Bebauungsplan Nr. 166, 1. Änderung „Wannebachstraße“

**Übersicht der Stellungnahmen
zur frühzeitigen Beteiligung
nach § 3 Abs. 1 und § 4 Abs. 1 BauGB**

26. April 2022

Bild 2: Blick auf das RRB an der Wannebachstraße.

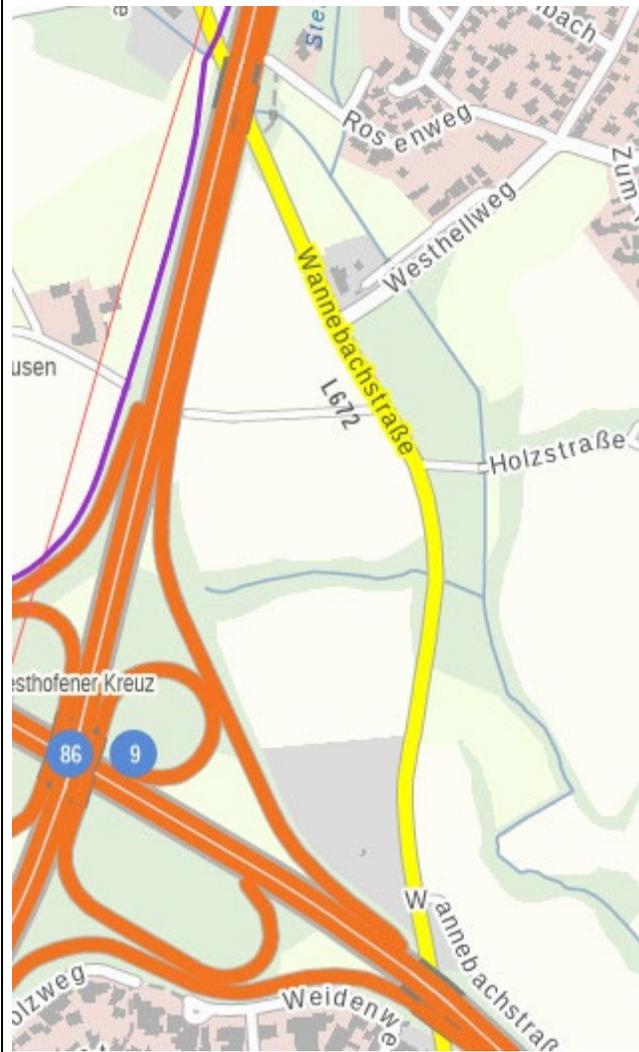
<p>Aus Vorsorgegründen wäre daher anzuraten, die Regenrückhaltekapazitäten der vorhandenen Erdbecken zu vergrößern. Das sollte mit überschaubarem Kostenaufwand umgesetzt werden können. Jeder zusätzliche m³, der zurückgehalten wird, hilft die sehr teuren Auswirkungen von Starkniederschlägen zu verringern. Hier besteht eine ausgezeichnete Möglichkeit die Regenrückhaltung zu verbessern. Die vorgegebene Dachbegrünung ist zwar schon ein Schritt in diese Richtung, betrifft aber nicht alle Flächen des Plangebietes.</p> <p><u>4.2 Photovoltaik/ E-Mobilität</u></p> <p>Positiv zu bewerten ist, dass verbindliche Vorgaben für die Nutzung von PV-Anlagen gemacht wurden. 50 Prozent der Dachflächen müssen für die Nutzung der Solarenergie verwendet werden. Der Bau von Schnell-Ladestationen mit 50 KW bis 150 KW oder 300 KW sollten seitens der Planung verbindlich vorgegeben und umgesetzt werden. Überdachte Stellplätze für E-Bikes und E-Roller sollten eingeplant werden. Eine Anbindung an zukünftige Radwegverbindungen sollte vorgesehen werden.</p> <p><u>5.0 Zusammenfassende Bewertung</u></p> <p>In Hinblick auf den Naturschutz und die artenrechtlichen Belange bestehen seitens des NABUKreisverband Unna – abgesehen von der grundsätzlichen Ablehnung des Flächenverbrauches in der Landschaft – keine weiteren Bedenken gegen die 1. Änderung des B-Plan 166.</p> <p>Konkrete Hinweise und Forderungen zum Ausbau der vorhandenen Regenrückhaltebecken zur Verbesserung des Schutzes vor Starkregenereignissen wurden gegeben und begründet. Eine Überprüfung und Neubemessung mit aktuellen Ansätzen ist dringender angehten.</p> <p>Positiv wird die verpflichtende Vorgabe zur Nutzung der Dachflächen für die Photovoltaik bewertet. Maßgaben zur Einrichtung von Schnell-Ladestation für die E-Mobilität wären wünschenswert.</p>	<p>Der Bau von Schnellladestationen kann über den Bebauungsplan nicht verbindlich vorgegeben werden. Es könnten nur Flächen über § 9 Abs. 1 Nr. 11 BauGB (Verkehrsflächen) die Festsetzung von Stellplätzen mit Ladeinfrastruktur oder über § 9 Abs. 1 Nr. 12 BauGB (Versorgungsflächen) die Festsetzung von Stellplätzen mit Ladeinfrastruktur geregelt werden. Dies würde aber konkrete Flächen betreffen und nicht die Regelung für die privaten Grundstücke ermöglichen. Ferner kann kein Anschluss- oder Benutzungszwang über den Bebauungsplan festgesetzt werden. Daher wird auf eine entsprechende Regelung im Rahmen der 1. Änderung verzichtet.</p> <p>Die Stellplätze für E-Bikes etc. werden über die Bauordnung NRW vorgegeben, zentrale Stellplätze sind nicht Gegenstand des Bebauungsplans.</p> <p>Eine Radwegeanbindung ist grundsätzlich über den geplanten Knotenpunkt im Bereich der Wannebachstraße möglich.</p>

Gefährdungspotential von Anrainern kann ausgeschlossen werden. Es gibt keine Anhaltspunkte dafür, dass der namenlose Bach als Vorfluter und der Wannebach die anfallenden Wassermassen im Falle eines Starkregenereignisses nicht aufnehmen könnte.

Der Überflutungsnachweis zeigt, dass ein schadloses Händeln des Regenwassers auf den jeweiligen Grundstücken ohne weiteres möglich ist. Im Vollzug des Bebauungsplans müssen auf der Ebene der Baugenehmigung entsprechende Nachweise durch den einzelnen Bauherrn erbracht werden.

Die städtischen Regenwasserkanäle werden nicht in Anspruch genommen.

Aus fachlicher Sicht gibt es keine Anhaltspunkte – auch nicht vor dem Eindruck der Hochwasserereignisse in der nahen Vergangenheit – die Regenrückhaltung großzügiger zu dimensionieren.
